Advies Stedenbouw & Planologie
Haverkamp
14 januari 2021

Gewijzigde beginselplanaanvraag voor de locatie Haverkamp 212-244 in Mariahoeve. Voorgesteld wordt om het perceel van buurtcentrum Haverkamp (strookvormige laagbouw met gemengd programma en publieke paviljoens) met gemengde bestemming te transformeren tot middelhoge woningbouw (4-7 lagen, ca. 110 woningen) met commercieel programma in de plint. Het gaat om een variantenstudie met twee verschillende stedenbouwkundige concepten. Model 1 gaat uit van twee urban villa's van 7 bouwlagen, die enigszins zijn gedraaid ten opzichte van de omliggende verkaveling. Model 2 gaat uit van strookvormige bouw in 3 volumes (4-6 bouwlagen), op basis van de bestaande verkaveling.

Beginselplanaanvraag Haverkamp 212-244

Integrale ruimtelijk functionele visie met adressen 214, 210, 206

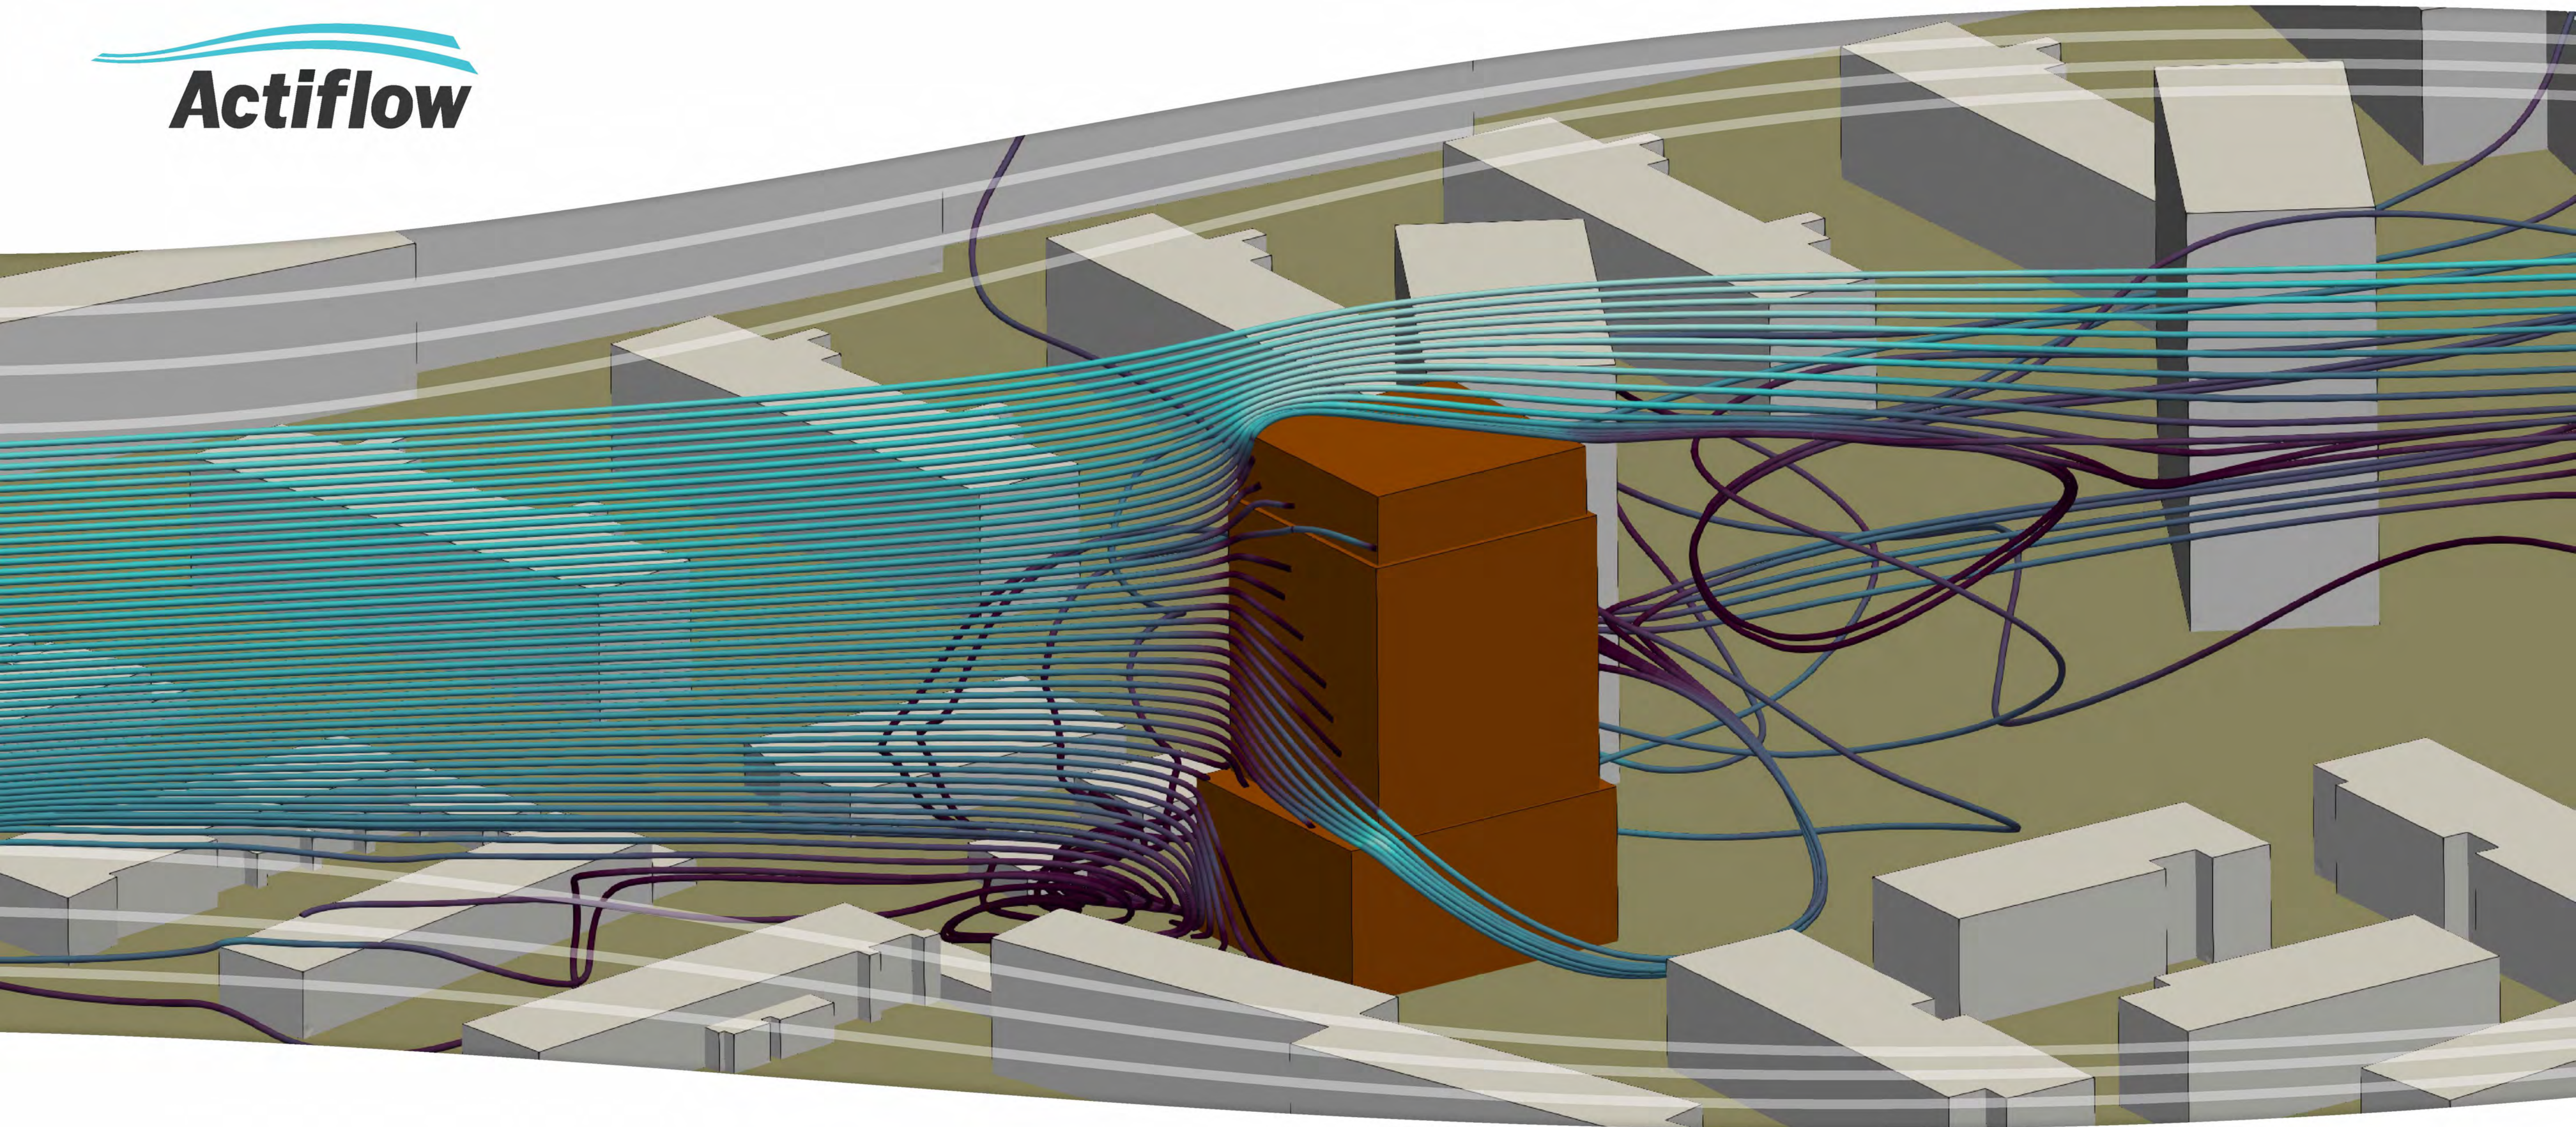
De nieuwe volumes concurreren in bouwhoogte met de drie hoge appartemententorens. Middelhoge bouw, met een bouwhoogte van maximaal 4-6 bouwlagen is beter voorstelbaar. **Niet akkoord.**

De hoekverdraaiing is een verbijzondering die is voorbehouden aan de drie hoge appartemententorens. De lichte hoekverdraaiing zorgt voor restruimtes en blokkeert deels het zicht naar het buurtgroen. Een positie parallel aan de naastgelegen laagbouw is beter voorstelbaar.

Uitgangspunt is dat verdichting gepaard gaat met vergroening van het gebied. Model 1 zorgt voor een sterkere visuele verbinding met het groen, maar mist nog een heldere landschappelijke inrichting. Aandachtspunt daarbij zijn de ruimtelijke afbakening van het buurtplein en de afstand tussen bebouwing en bestaande bomen. Mariahoeve kent zelf een vanuit het landschap bedacht stedenbouwkundige opzet, we missen deze insteek. De modellen worden nu gekenmerkt door het landschap te benutten voor zaken (parkeren) die in de ontwikkeling zelf moeten worden opgelost. Advies is om een landschapsarchitect te betrekken voor een sterke landschappelijke inrichting. **Niet akkoord.**

Uitgangspunt is parkeren op eigen terrein. Daarbij moet gezocht worden naar een acceptabele inpassing, waarbij de openbare ruimte niet verwordt tot een restruimte tussen maaiveld parkeren dat wordt uitgebreid op openbare grond.

In de modellen wordt uitgegaan van een integrale ruimtelijke ontwikkeling van het hele buurtcentrum Haverkamp. **Akkoord.**

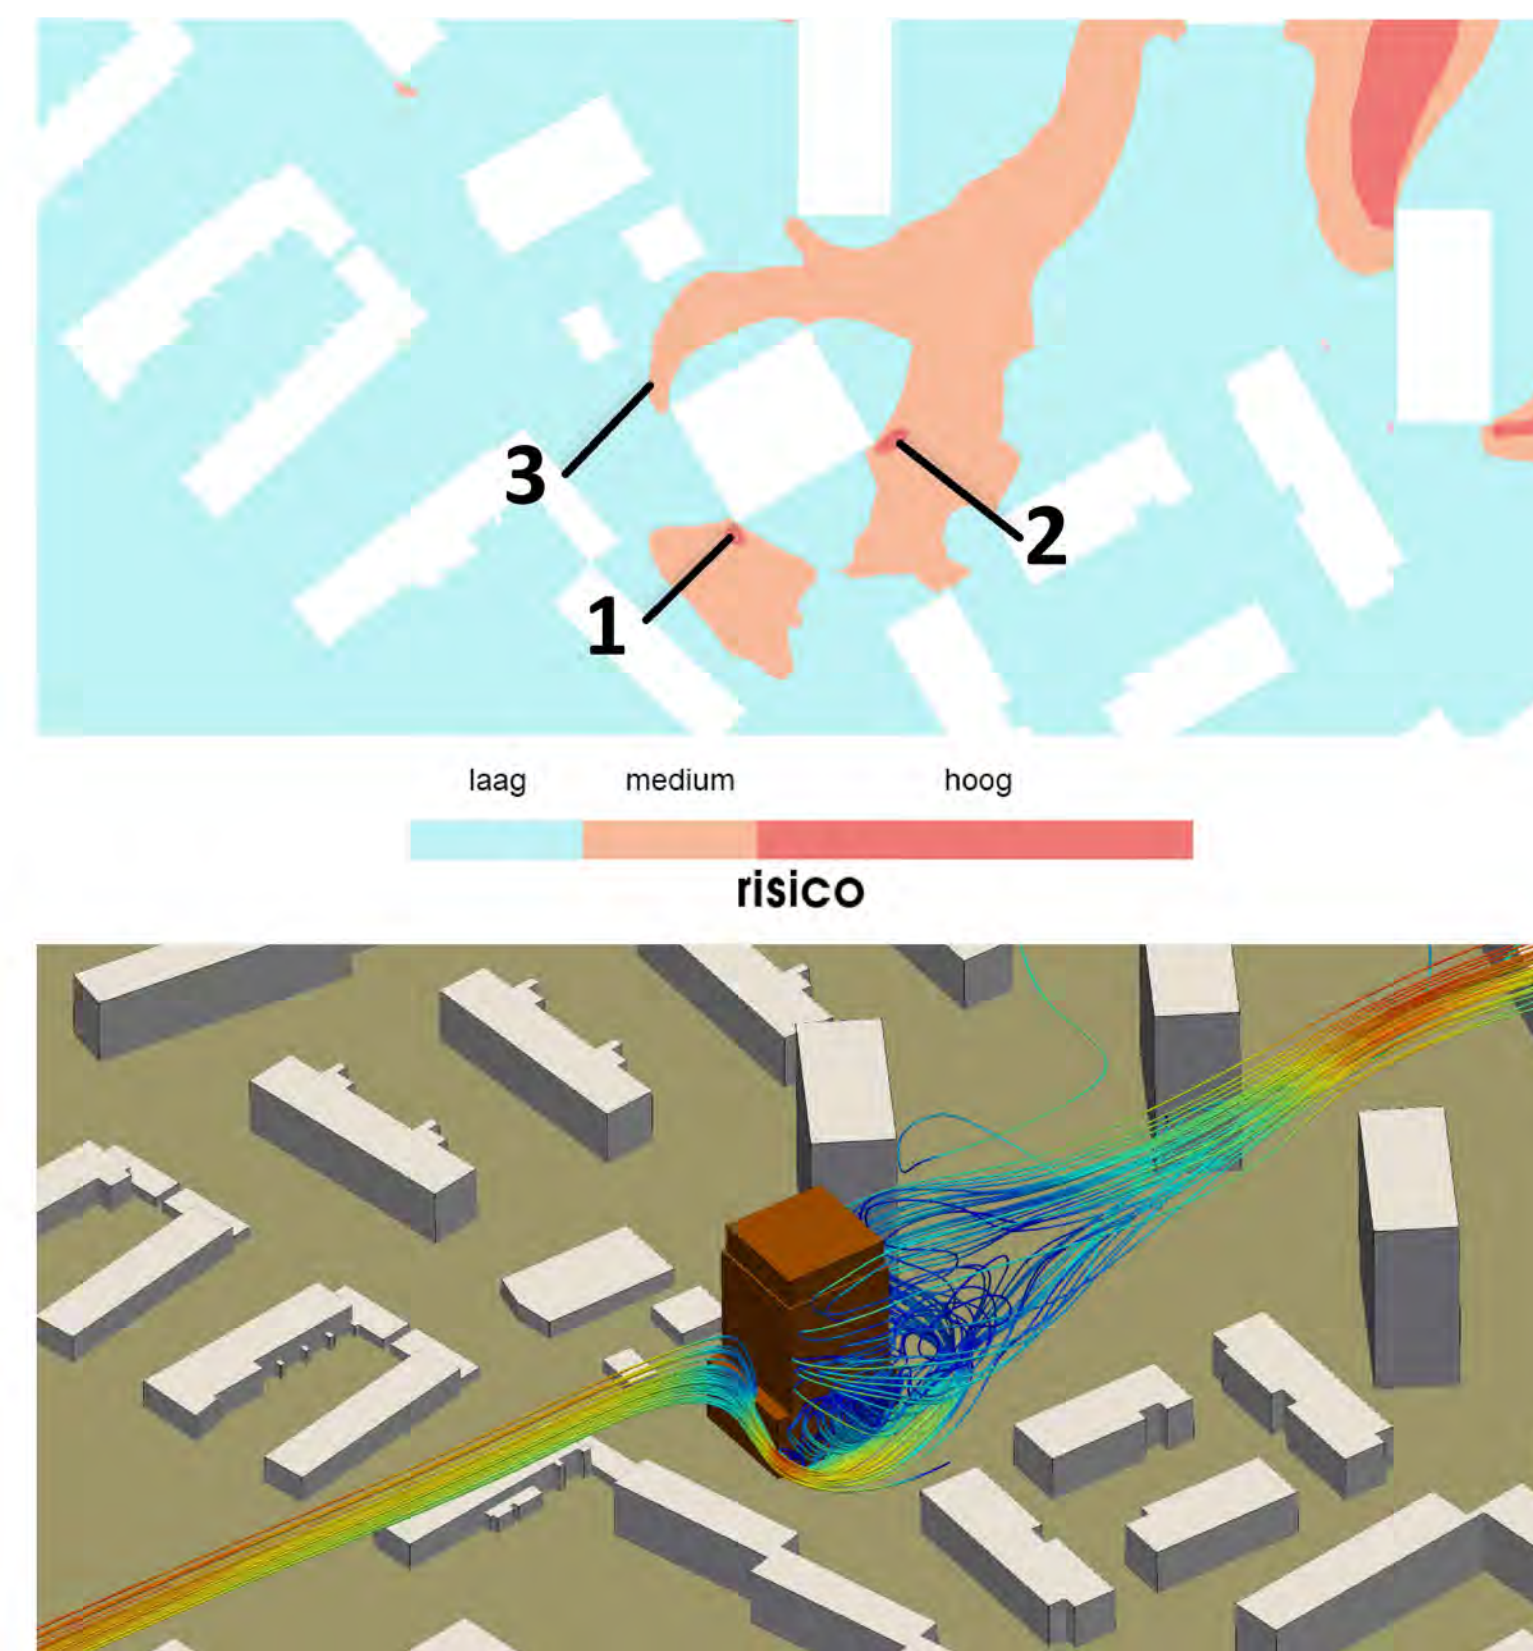
De resultaten (figuur 3.1) laten zien dat het gebied rondom de nieuwbouw diverse niveaus van risico kent ten aanzien van het windklimaat.

De locaties aangeduidt met '1' en '2' komen overeen met zones die een verhoogd risico kennen op windhinder of gevaar. Hier zal gedurende een significante periode in het jaar, ca. 50 dagen, een windsnelheid optreden die hinderlijk kan zijn.

- Setback conform bovengenoemde luifel. De huidige setback is te hoog en werkt hierdoor niet adequaat om de wind op te vangen. Een lagere setback met voldoende diepte en doorlopend aan de noord- en zuidzijde kan hier een oplossing bieden.

- Bovengenoemde opties kunnen gecombineerd worden met het toevoegen van bomen en struiken rondom de hoeken van het gebouw. Aanbevolen om hier vegetatie met een afwisselende hoogte (struiken: 2-3 m, bomen: 5-8+ m), opbouw (kruin hoog of laag) en ook porositeit (wintergroen of bladverliezend) toe te passen. Gezien de parkachtige functie van de zones ten noorden en zuiden van de nieuwbouw wordt voorgesteld om hier een voldoende mate van vegetatie toe te passen.
